**Přehledový list připomínek v lokalitě 346 / Starý Barrandov**

<b>KATEGORIE PŘIPOMÍNKY</b>	<b>SPECIFIKACE</b>
	Změna zařazení lokality	
	Změna regulativů lokality	
	Změna grafické části hlavního výkresu	
✓	Ochrana zeleně	NPP Barrandovská skála
	Ochrana veřejného vybavení a infrastruktury	
✓	Jiné	Přičlenění býv. koupaliště pod Barrand. skalami
	Probíhající změna/úprava ÚP SÚ HMP

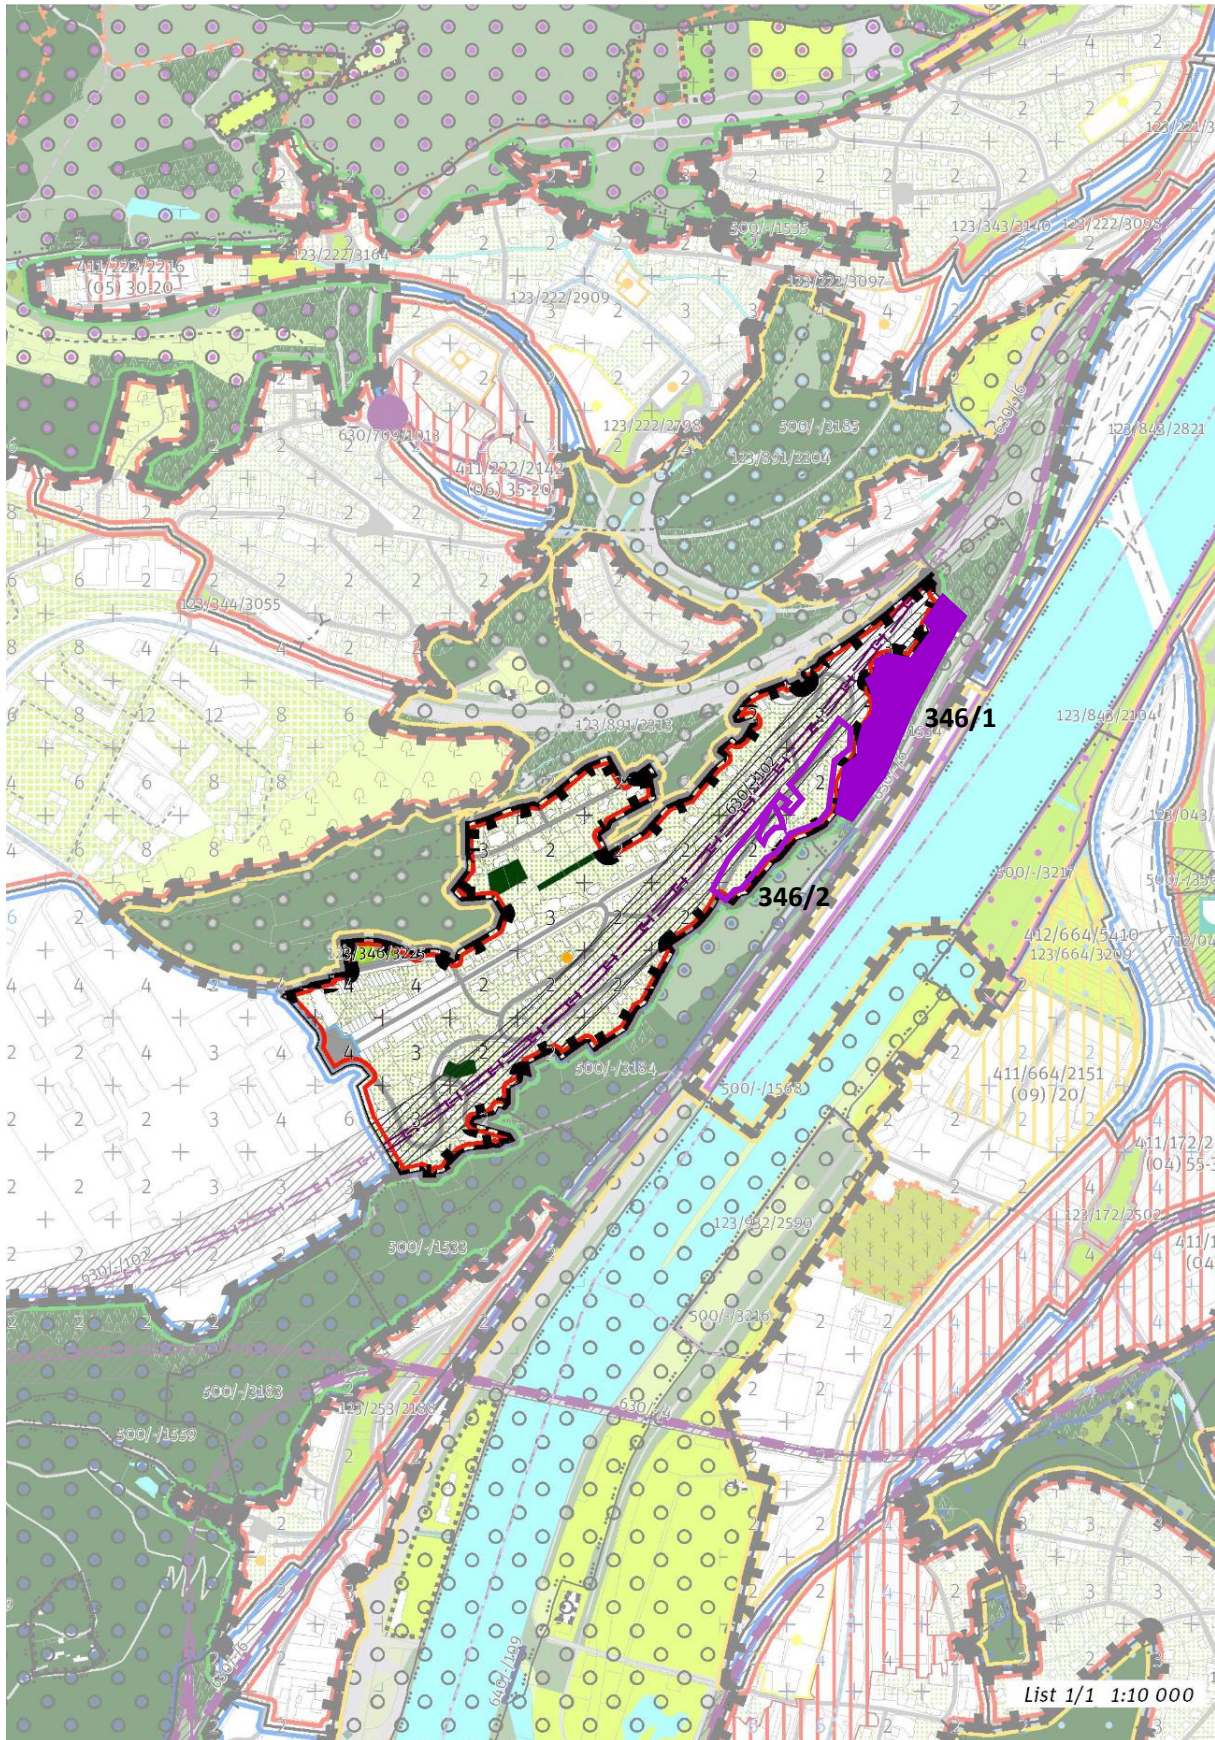
**V ochranném pásmu NPP Barrandovské skály (viz obr. níže) nastavit taková pravidla, která budou respektovat danou ochranu. Tuto připomínku považuje MČ za zásadní.**

Odůvodnění: V ochranných pásmech NPP je v rámci návrhu nového územního plánu nezbytné nastavit taková pravidla, která budou respektovat danou ochranu. Z výkresů územního plánu a z KLZ musí být zřejmé, co je v které ploše možné. Specifika plochy v ochranném pásmu NPP Barrandovská skála nejsou z výkresu Z02 ani KLZ patrná.
